美浜発電所、高浜発電所及び大飯発電所 原子炉設置変更許可申請

【大山生竹テフラの噴出規模見直しに係る
指摘事項への回答について】

関西電力株式会社

2020年3月13日

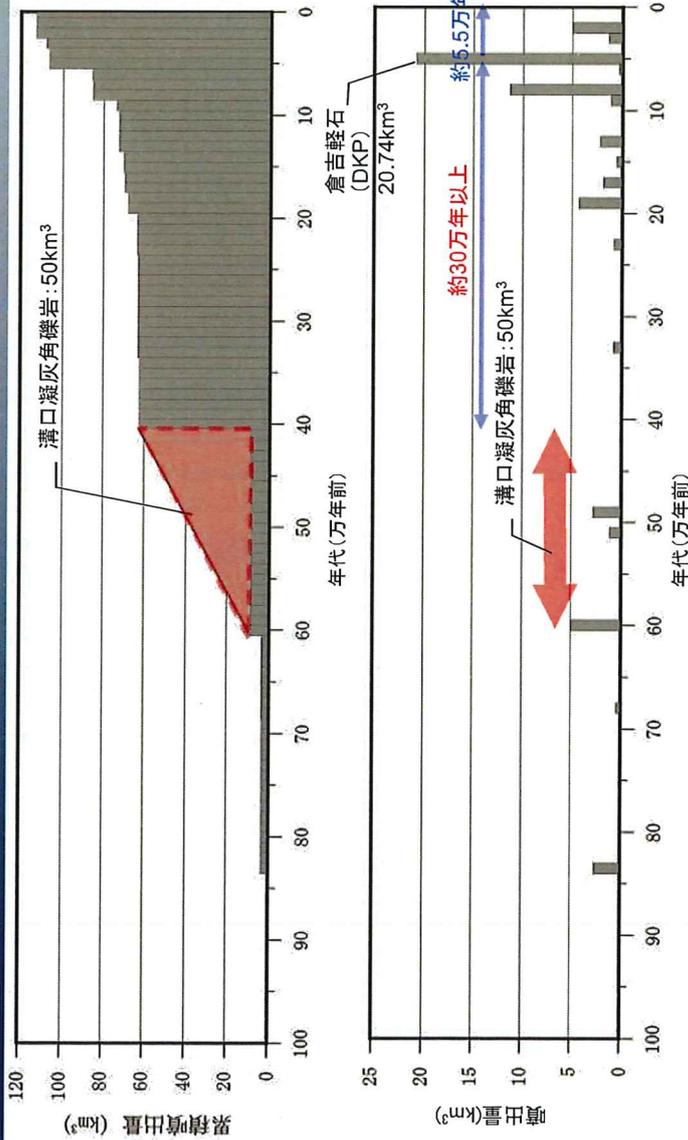
No.	これまでの審査会合でのご指摘事項	審査会合での状況
1	噴出規模11km ³ の根拠を示すこと。[第748回審査会合]	1/24審査会合で ご説明済み
2	Tephra2の評価における前提、根拠等のパラメータと、それにより最大層厚をどのよう設定したか説明すること。[第748回審査会合]	今回ご説明 (P.38～49)
3	階段ダイアグラムの噴出量について、既往文献(山元2017等)の情報も含めて整理すること。[第827回審査会合]	今回ご説明 (P.33)
4	高噴出率期と低噴出率期の評価にあたっては、ピアレビューを受けた公表論文(Yamamoto and Hoang(2019))も参照すること。[第827回審査会合]	今回ご説明 (P.34)
5	マグマ定置深さに関する原子力規制庁2019の引用について、カルデラ噴火を対象とした知見を大山に引用する理由を示すこと。[第827回審査会合]	今回ご説明 (P.36)
6	降灰層厚として評価できないとした土師地点及び大屋地点の調査結果についても資料集(補足説明)に追加すること。[第827回審査会合]	今回ご説明 (資料集P.8～13、 21～30)
7	神吉地点のボーリング調査結果について、層厚を評価した部分を明確にするとともに柱状図や写真などのデータも添付すること。[第827回審査会合]	今回ご説明 (資料集P.35～49)

- 等層厚線図から噴出量を算定する方法は、①複数の閉じられた等層厚線から求める方法と、②単一の閉じられた等層厚線から求める方法がある。
- 今回、作成した等層厚線のうち、閉じられた等層厚線は100cm、50cm、25cmの3本であり、15cm、5cmなど等層厚線図の幾つかは閉合して描けないことおよび給源から近傍範囲と遠方範囲において閉じられた等層厚線のデータが少ないことから、①の方法が必要となる火山からの距離と層厚の関係を精度よく求めることが出来ない可能性がある。一方、②の方法は、簡便法であり一つの等層厚線の面積から全体積を見積もることが可能な方法である。降下火砕物全体の等層厚分布が把握できていない場合にも用いることが可能な方法であり、山元(2017)にも同様な記載が示されている。
- 上記より、等層厚線図から噴出量を算出する方法として②の単一の閉じた等層厚線から求められる方法であるLegros法とHayakawa法の方法を採用した。
- 閉じた3本の等層厚線(100cm、50cm、25cm)のそれぞれの面積を求め、降灰層厚と面積から噴出量を算出した。
面積はGoogle Earth Pro(バージョン:7.3.2.5776(64-bit))により算出した。更に三斜法による面積計算を実施することによって、その面積が妥当であることを確認した(詳細は、資料集の資料7のとおり)。

以上より、DNPの降下火砕物の噴出量はLegros法の場合、1.8～3.4km³、Hayakawa法の場合、5.8～11.0km³となった。

原子力規制委員会(2018)によれば、DNPの噴出規模は既往の研究で考えられてきた規模を上回る10km³以上と考えられるとしている。

これらを踏まえ、火山影響評価上、大山生竹軽石(DNP)の降下火砕物の噴出量は、11.0km³とする。
